设计变更通知单

项目名称	西站大道二期给水工程							
项目编号	24-089	专业	给排水	变更编号	S-变更01	日期	2024.10.17	
是否附图	<input checked="" type="checkbox"/> 有	<input type="checkbox"/> 无					附图张数	1

无锡市城乡给排水工程设计院有限责任公司 证书编号: A232017509	审定	杨 贺	专业负责人	郭 行 健	项目编号	24-089	日期	2024.10	项目名称	西站大道二期给水工程
	审核	张 智 军	校对	郭 行 健	设计阶段	施 工	专 业	给 排 水	工作井G1、接收井J1大样图(第1页)	
	项目负责人	张 智 军	设计	郭 行 健	比 例	1:50	图 号	S-变更01

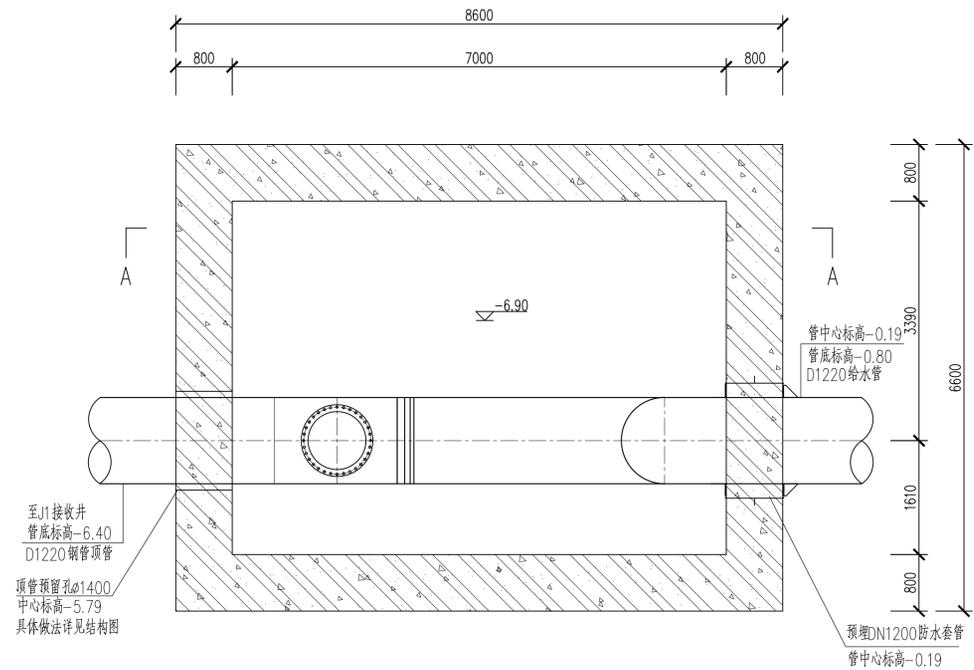
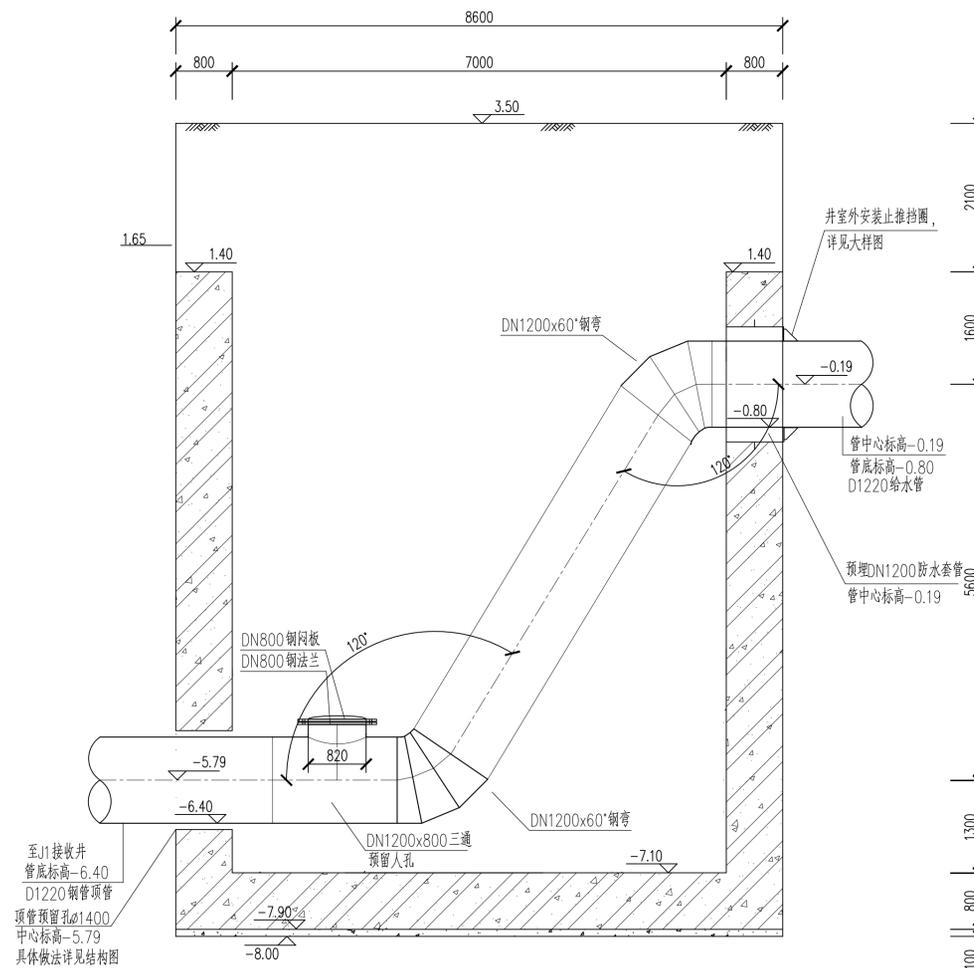
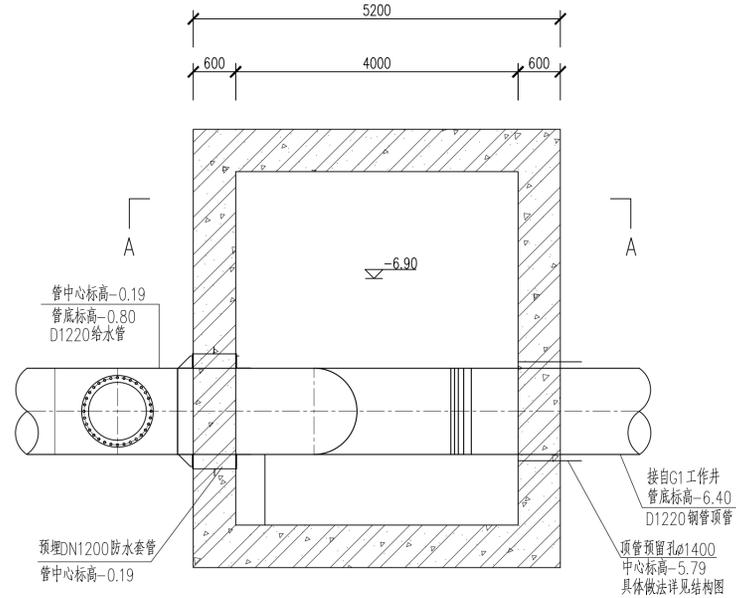
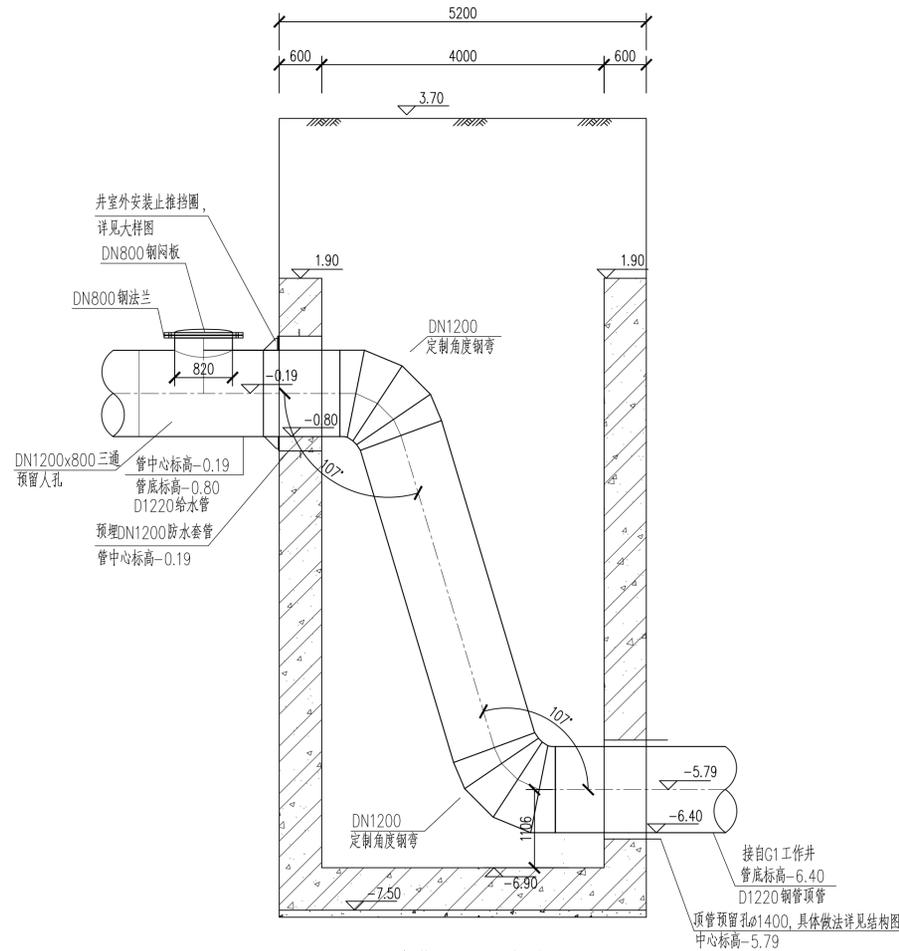
应甲方要求,取消原顶管工作井盖板、伸缩器、管道支架、泄水三通、相应管道支墩等工程量;取消顶管接收井盖板、人孔、管道支架、相应管道支墩等工作量,顶管完成后井按照变更附图一进行管道安装,安装完成后采用原土分层回填井室至原地面高度,井室上方安装警示牌。详见附图。
